**Avis délibéré
de la Mission régionale d'autorité environnementale
Provence-Alpes-Côte d'Azur**

**sur le projet de centre « ECOVAL BTP » de recyclage et
d'élimination des déchets non dangereux issus des chantiers
du BTP, et la mise en compatibilité du PLU de Pourcieux (83)**

**N° MRAe
2022APACA12/3108
2022APPACA16/3107**

Figure 4: Illustration des principes d'aménagement intégrant les préconisations paysagères croisées avec les préconisations naturalistes et les contraintes techniques.

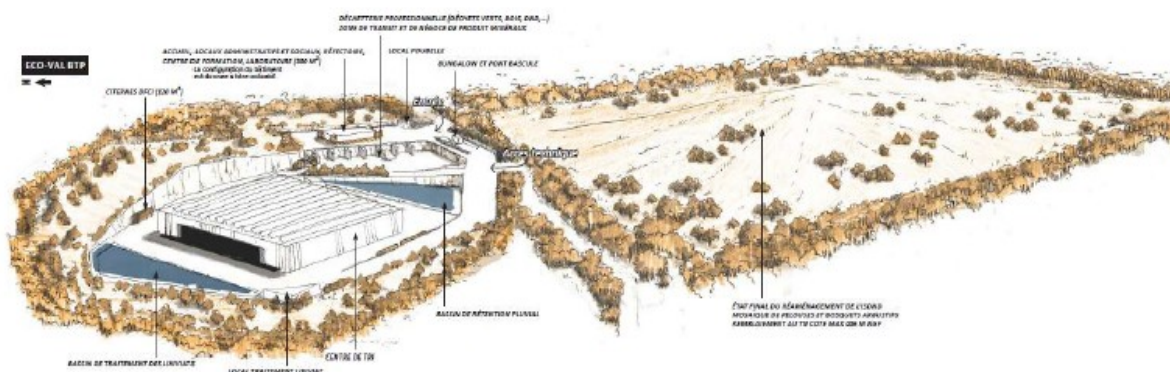
Malgré ces dispositions dans l'ensemble pertinentes, les simulations effectuées du site renaturé après cessation de l'activité font apparaître un impact résiduel fort depuis la corniche du Mont Aurélien qui surplombe directement le site de projet. L'étude d'impact ne comporte pas de simulation du site en phase d'exploitation de l'ISDND.

La MRAe recommande de préciser, voire renforcer, les mesures architecturales et écopaysagères en vue d'atténuer les perceptions du projet depuis le Mont Aurélien, y compris en phase exploitation de l'ISDND.
